Title/Titre Véhicule logistique lourd à roues (VLLR) – Pièces de rechange - Matériel	Solicitation No – N° de l’invitation W8486-259688/A
Date of Solicitation – Date de l’invitation June 7, 2024 – le 7 juin 2024	Amendment No – N° de la modification 002
Address Enquiries to – Adresser toutes questions à Autorité contractante : Nom : <u>Yewon Pyeon</u> Direction : DAAT 5-2-3-2 Quartier générale de la Défense nationale Édifice Major-général George R. Pearkes 101, promenade Colonel By Ottawa, ON K1A 0K2	
Telephone No. – N° de téléphone N/A	Email – Courriel yewon.pyeon@forces.gc.ca
Destination Specified Herein Précisé dans les présentes

Modification 002

Cette modification vise à répondre aux deux questions.

TURBOCHARGER INSTALLATION

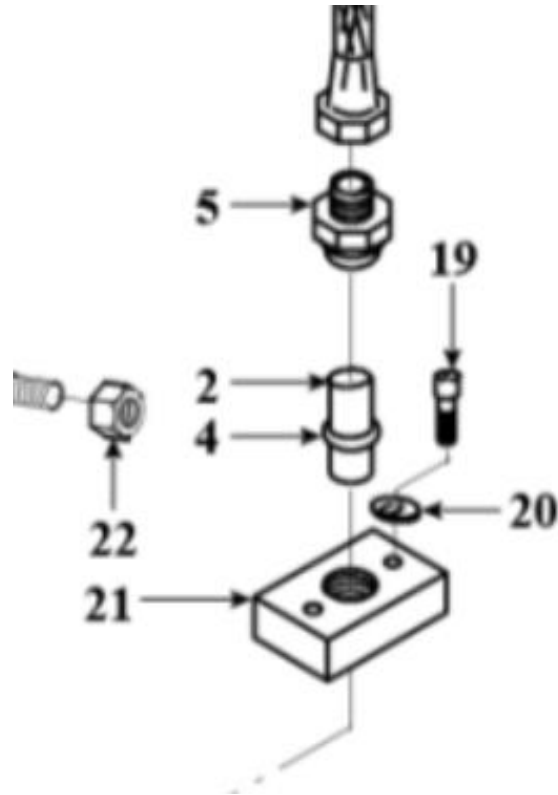
« Veuillez noter que les articles 3 à 10 ne correspondent pas à Man Truck ; après quelques recherches, les numéros de pièces semblent être ceux de Sinotruck. Pourriez-vous confirmer auprès des utilisateurs finaux où ces pièces sont utilisées ? »

Il s'agit d'un tube de drainage d'huile dans l'installation du turbo du moteur du VLLR. L'article 2 dans la capture d'écran ci-jointe.

Veuillez noter que l'article 4 dans la capture d'écran est un manchon de serrage et ne fait pas partie du tube.

Les caractéristiques ci-dessous peuvent ne pas être suffisantes pour les soumissionnaires. Malheureusement, c'est tout ce dont nous disposons.

CARACTERISTIQUES SPECIALES	C/W 3 BENDS
DESIGNATION DE LA DIMENSION NOMINALE DU "PIPE"/TUBE	12.0 MILLIMÈTRES
EPAISSEUR DE PAROI	1.5 MILLIMÈTRES NOMINAUX
EPAISSEUR DE PAROI	STANDARD
FABRICATION	SANS SOUDURE
MATIERE	ACIER
MODELE DE LA PREMIERE EXTREMITE	1 PLAIN
MODELE DE SECTION DROITE	1 PLAIN ROUND
RELATION ENTRE LA DEUXIEME EXTREMITE ET LA PREMIERE	IDENTIQUE
